Nuovo Perfera

Unità a parete C/FTXM-R / RXM-R

Perfetta a confronto

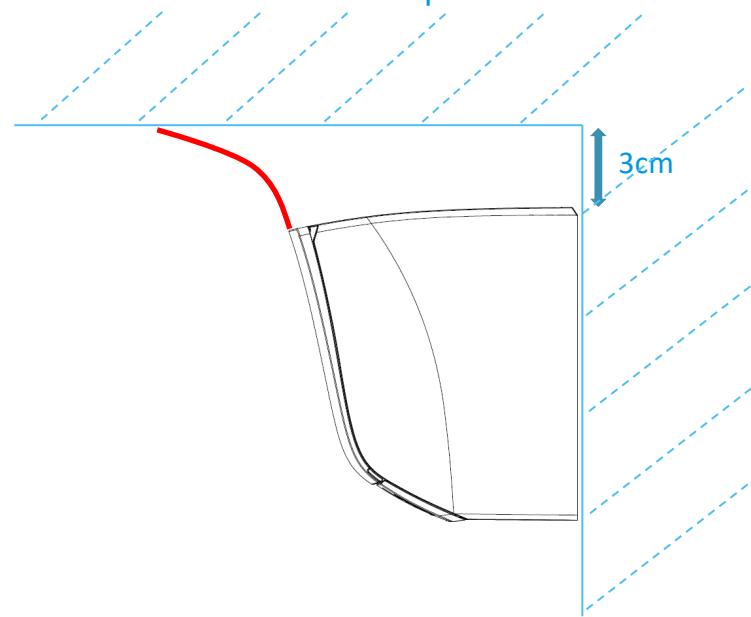
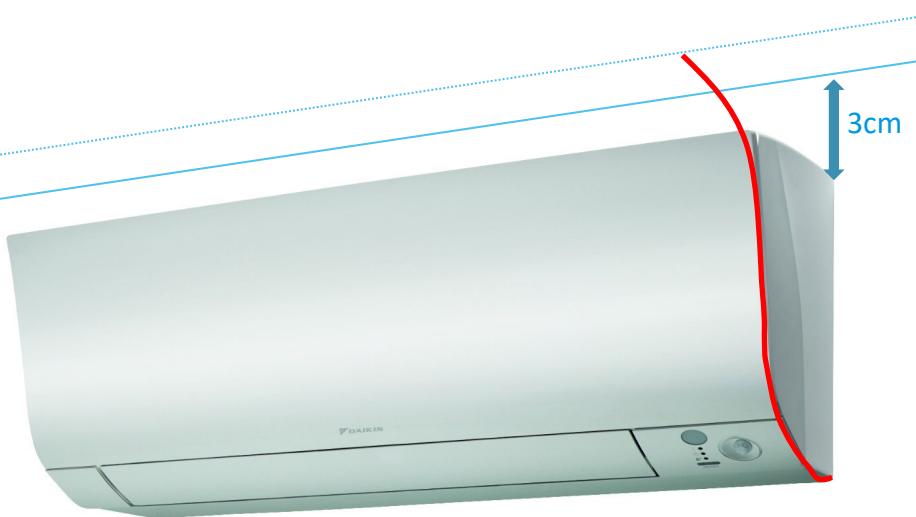
RXM: cambio codice ma estetica, performance e dimensioni esterne uguali
(Diversi riferimenti nelle dimensioni. DENV uniformerà!)

Caratteristiche confermate e migliorate:

- Unità ancora più compatta con larghezza diminuita di più di 30 mm
- Design moderno senza curvature che riduce la profondità percepita
- Flusso dell'aria ancora migliore grazie a un'aletta più ampia
- Flessibilità installazione, dimensionamento e upgrade di taglia: diametri tubazioni taglia 42 unificati a taglia 35 anziché 50 (1/4 e 1/2 → 1/4 e 3/8)
- Connattività integrata e smart speaker
